**Projet de centrale hydroélectrique sur le cours d'eau Oriège à ORLU (09)
déposé par SHEMA, groupe EDF**

**Avis de l'Autorité environnementale
sur le dossier présentant le projet et comprenant l'étude d'impact
(articles L122-1 et suivants du Code de l'environnement)**

**N° saisine : 2020-8353
N° MRAe :2020APO37
Avis émis le : 15 mai 2020**

Localisation des zones humides issues de l'inventaire départemental

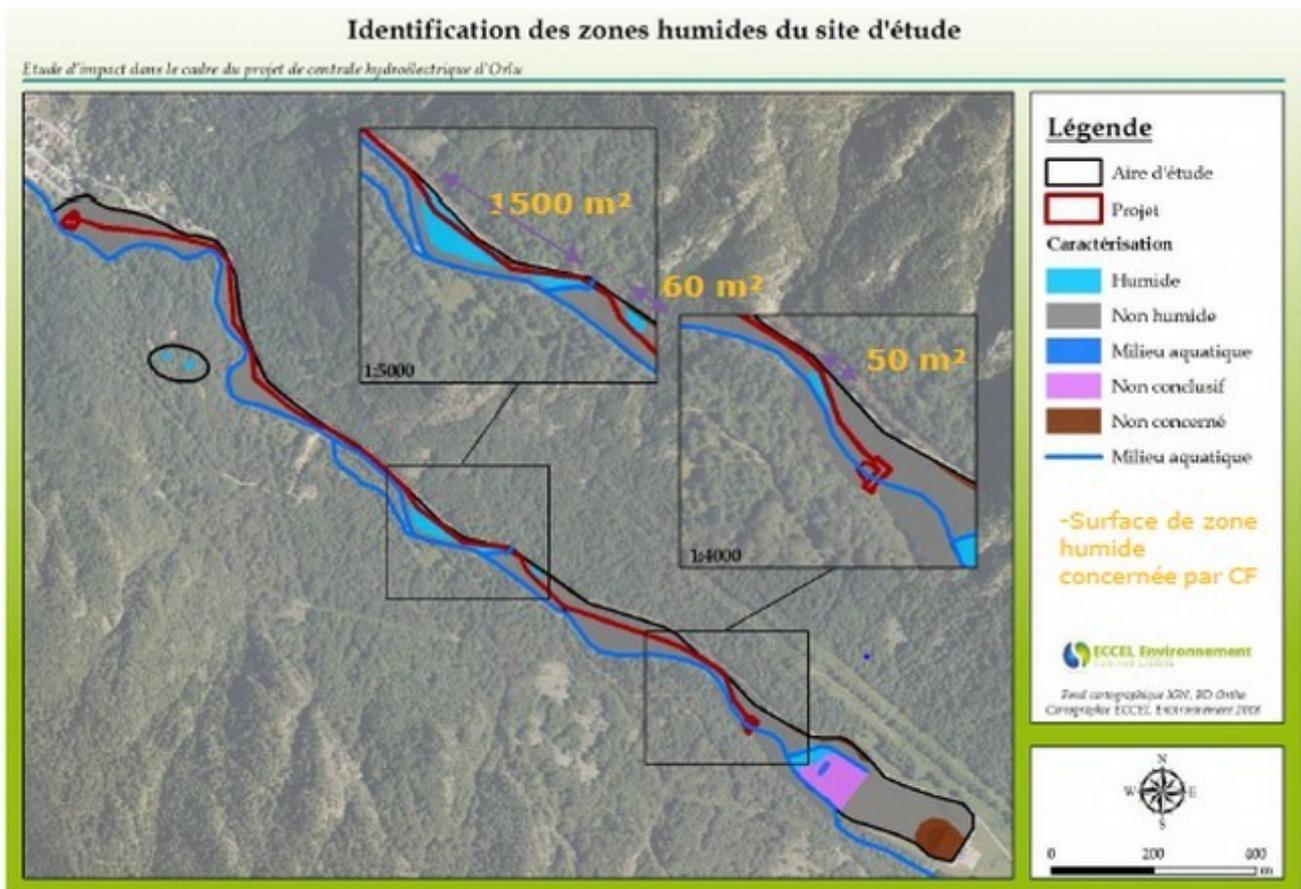
La MRAe alerte par conséquent sur le risque de développement de la maladie en cas de modifications des paramètres physico-chimiques et des conditions environnementales sur le futur TCC.

- les zones humides de compensation soient identifiées dès à présent,
- le suivi des zones humides et la mesure de compensation conditionnelle y afférant soient élargis à la totalité des zones humides identifiées au regard de la réglementation de juillet 2019 situées sur la zone de projet,
- la mise en place de zones de compensation soit, si nécessaire, faite à échéance N+5,
- que ce suivi serve également, dans l'éventualité où une dégradation du milieu apparaîtrait, à l'ajustement des mesures compensatoires, voire à la modification du projet, ainsi qu'à la veille concernant l'éventuelle installation d'espèces exotiques envahissantes.
